2号機燃料デブリの試験的取り出しに関する実施計画の  
変更認可申請について

2023年11月2日

東京電力ホールディングス株式会社

# 指摘事項

## 2-1. DPTEコンテナを取り外す際の基準線量率と設定の考え方

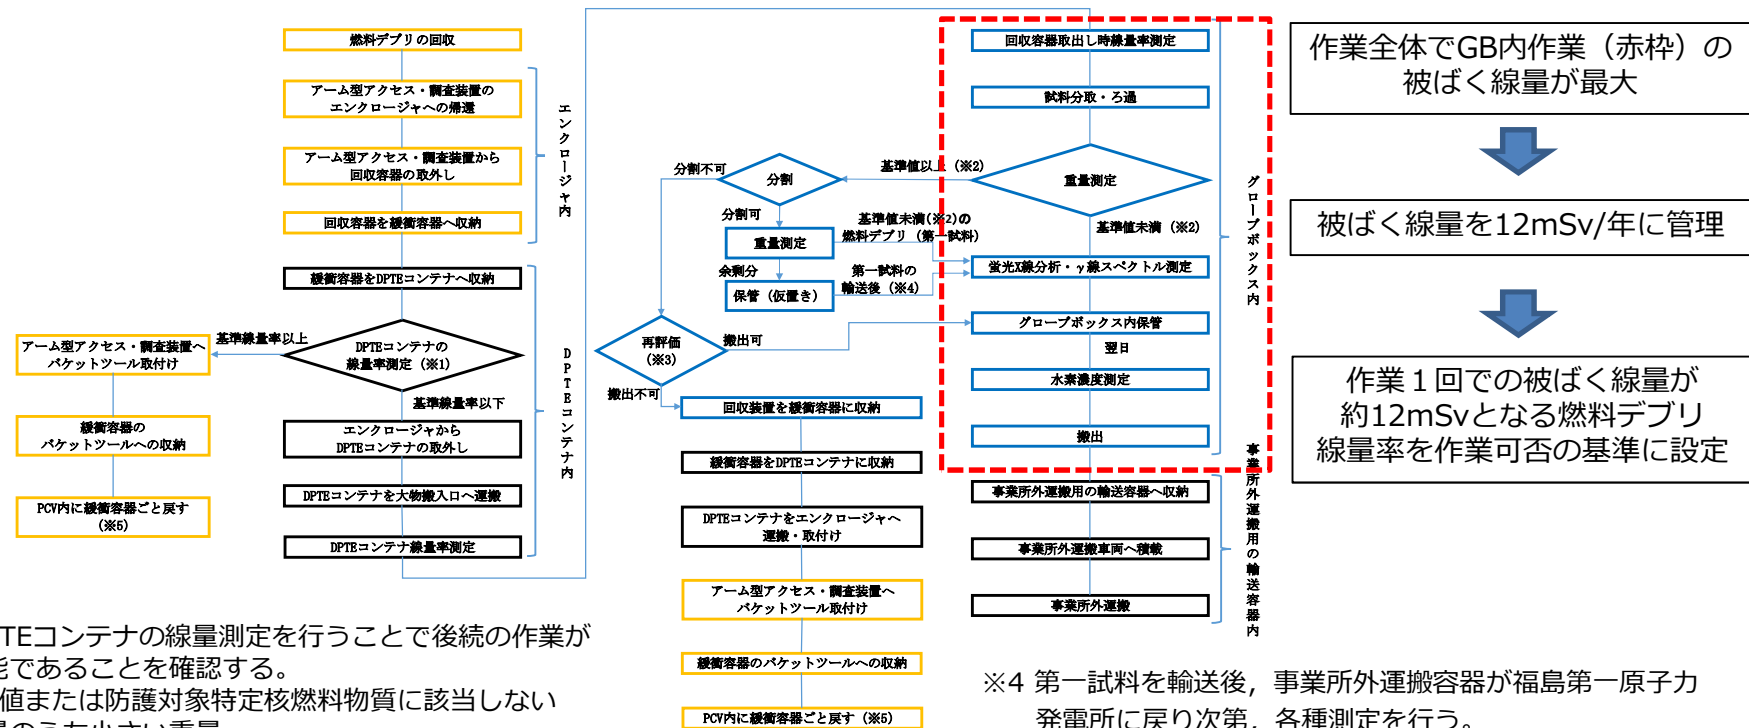
No.	実施日	指摘事項
1	2023.9.11 技術会合	事業所外運搬における一連の作業フローに関して、DPTEコンテナの線量率を測定して基準線量率以上と以下の分岐箇所について、この基準線量率が幾らであるのか、と、その基準線量率を設定した考え方を示すこと。
2	2023.9.11 技術会合	建屋内運搬の被ばく評価を示すこと。
3	2023.9.11 技術会合	大物搬入口の1階から2階に燃料デブリを運搬する際の落下評価の有無について示すこと。例えば、落下するとした場合の評価において、漏えいしてしまった場合の影響評価を行っているのか。もしくは破損しないということであれば破損しないとする考え方や評価を示すこと。
4	2023.9.11 技術会合	ダスト管理エリアの考え方について、例えば使用施設等の基準への適合に関してどのような考え方でエリア設定をされているのか示すこと。
5	2023.9.11 技術会合	臨界評価においてU-235で代表していることの妥当性について説明すること。

- 基準線量率：24mSv/h
  - 作業全体で最大となるGB作業の被ばく線量は12mSv/年を目標に管理（想定する作業量と個人の確認線量を踏まえて目標を設定）
  - 燃料デブリからの線量率が24mSv/h(20cm位置)の場合，作業1回での個人最大想定被ばく線量は11.6mSvであることから，基準線量率を24mSv/hに設定
- 基準線量率の運用方針，作業の見通し：
  - 回収試験の平均回収量1gに対して，1gの燃料デブリからの線量率は約6mSv/h (20cm位置)と想定され，個人最大想定被ばく線量は2.9mSvとなることから，作業は4回程度可能な見込み
  - 基準線量率超過時は作業増員等の作業計画見直しを実施した上で作業可否を判断
